**Европейская экономическая комиссия****Комитет по внутреннему транспорту****Всемирный форум для согласования правил  
в области транспортных средств****Рабочая группа по общим предписаниям,  
касающимся безопасности****Сто двадцать пятая сессия**

**Регистратор данных о событиях:****Правила № 160 ООН (регистратор данных о событиях)****Предложение по дополнению 2 к поправкам серии 01  
к Правилам № 160 ООН (регистратор данных  
о событиях)****Представлено экспертом неофициальной рабочей группы  
по регистратору данных о событиях/системам хранения данных  
для автоматизированного вождения\***

**Полоса, соответствующая  $\pm 10$  % от полного диапазона акселерометра**

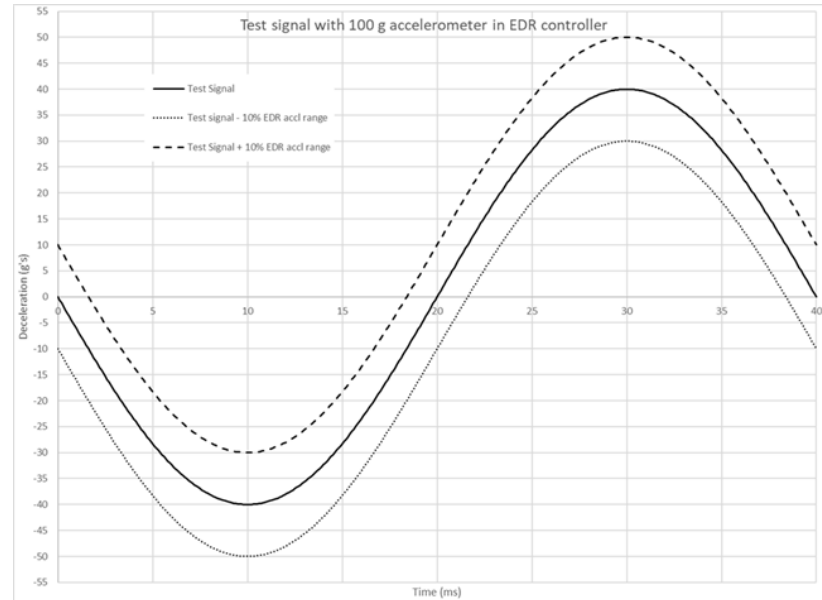
- 6.1.5 Записанные в РДС значения кривой ускорения должны полностью укладываться в полосу, составляющую  $\pm 10 \%$  от полного диапазона акселерометра, используемого в устройстве управления, оснащенном РДС, который применяется в отношении отфильтрованной кривой ускорения установки для испытания устройства. Кривые датчиков ускорения сравниваются только по той оси, по которой проводилось испытание устройства.

Например, если в устройстве управления, оснащенном функцией РДС, имеется акселерометр с диапазоном  $\pm 100 \text{ g}$ , то в отношении отфильтрованной кривой ускорения установки для испытания

устройства будет применяться полоса  $\pm 10$  g. Кривая ускорения, записанная в РДС, должна полностью укладываться в эту полосу (см. рис.).
